第1号議案 東三河都市計画道路の変更について（豊橋市決定）

(東三河都市計画道路 3・4・310号 汐田通)

東三河都市計画道路 3・4・310 号汐田通都市計画変更（案）への意見書に対する市の見解（募集期間：令和 2 年 10 月 16 日～令和 2 年 10 月 30 日）

○道路幅員

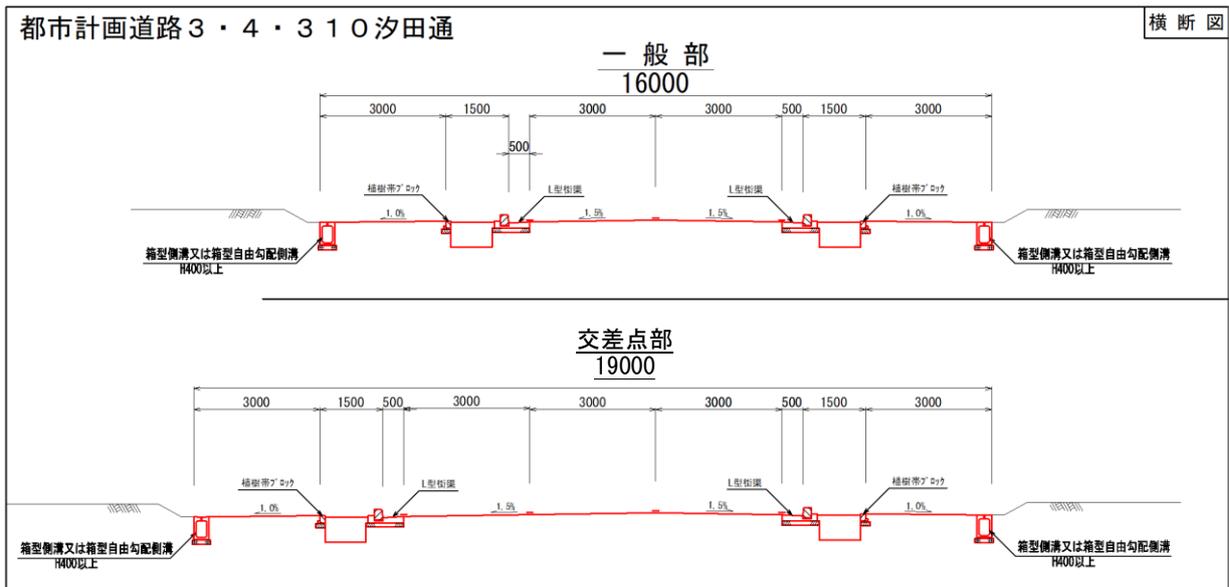
意見書の要旨	意見に対する市の見解
<p>1. 都市計画の変更理由について</p> <p>円滑な交通処理を図るためには幅員を拡大させる必要があり、一般部の幅員 16m から 14m の変更内容は計画の変更理由と変更内容が矛盾しています。このため、将来交通量の予測を計画決定時と今回変更時の変化を示し幅員を減少させた理由を説明してください。</p>	<p>1. 都市計画の変更理由について</p> <p>道路幅員を決定する道路種級（4 種 3 級：500～4000 台/日）は、将来交通需要を考慮し決められており、計画決定時から変更しておりません。</p> <p>また、未整備区間は、都市計画決定時とは土地利用状況が変化しており、沿道に大型商業施設や高層マンションが立地するなど、都市計画決定時とは異なる状況にあります。このため、敷地内緑化を活用したうえで道路植樹帯を無くし、さらに幅員構成を再配分し、停車帯を設けることで、通行車両の安全と円滑な交通処理を図る幅員として支障がないため、計画変更するものです。</p>
<p>2. 沿道土地利用との関連について</p> <p>変更箇所南側の用途地域は工業地域と近隣商業区域で多様な用途の建築が可能であり、土地利用の高度化が図られる地域であるため、幅員を減少させるより拡大させて道路機能を充実させるべきです。整備された戸建住宅が多い区間よりも幅員を減少させた理由について、土地利用の視点からも説明してください。</p>	<p>2. 沿線土地利用との関連について</p> <p>戸建住宅が多い整備済み区間に比べて、未整備区間は、都市計画決定時とは土地利用状況が変化しており、沿道に大型商業施設や高層マンションが立地するなど、都市計画決定時とは異なる状況にあります。このため、将来土地利用が大きく変化しないと見込まれることから、円滑な交通処理を図る幅員として支障がないため、計画変更するものです。</p>
<p>3. 歩道部の幅員減少について</p> <p>変更箇所において、一般部に 1.5m の停車帯を設けていると自転車の通行を妨げること、また交差点部において車道幅員を 3.0m から 2.75m に減少していることで、自動車と自転車の事故の危険性が大きくなることから好ましいとは言えない。このことから、自転車交通ネットワークと自転車交通の処理方法を 1 路線内で変更する理由について説明してください。</p>	<p>3. 歩道部の幅員減少について</p> <p>停車帯を設けている一般部は、「安全で快適な自転車利用環境創出ガイドライン H28.7」を参考に、停車帯内に自転車通行空間を確保するなど、必要な誘導等を検討していきます。</p> <p>また、車道幅員を 2.75m に減少している交差点部は、同ガイドラインを参考に、円滑で安全な自転車通行空間を確保するために、交差点を超えたところまで必要な誘導等を検討し、適切な交差点処理を行っていきます。</p>

<p>4. 一般部の幅員構成について</p> <p>3・4・310 汐田通の整備済区間はすでに計画決定通りの幅員構成で整備しているので、計画の連続性から幅員構成は統一するべきと考えます。</p>	<p>4. 一般部の幅員構成について</p> <p>未整備区間は、都市計画決定時とは土地利用状況が変化しており、沿道に大型商業施設や高層マンションが立地するなど、都市計画決定時とは異なる状況にあります。このため、敷地内緑化を活用したうえで道路植樹帯を無くし、さらに幅員構成を再配分し、停車帯を設けることで、通行車両の安全と円滑な交通処理を図る幅員として支障がないため、計画変更するものです。</p>
<p>5. 交差点部の幅員構成について</p> <p>都市部の右折車線におけるやむをえない場合の縮小値 2.5m を採用していますが、右折車線は縮小値を採用せず基準値で交差点整備を行うべきと考えます。</p>	<p>5. 交差点部の幅員構成について</p> <p>都市計画道路に交差する既設市道との安全な交差形状を確保しつつ、既設市道の事業化の見直し等を検討した結果、縮小値を採用しても円滑な交通処理を図る交差点として支障がないため、計画変更するものです。</p>
<p>6. 計画書について</p> <p>計画書の幅員は「14～16m」にすべきではないでしょうか。また記載を修正となると縦覧手続きのやり直しとなるが、その場合、本意見書の取り扱いはどうなるのか。</p>	<p>6. 計画書について</p> <p>計画書における幅員の記載は、路線の標準となる幅員であり、当該路線において全路線延長の過半を占める幅員 16m を記載しております。記載の修正はしないため、縦覧手続きのやり直しは行いません。</p>
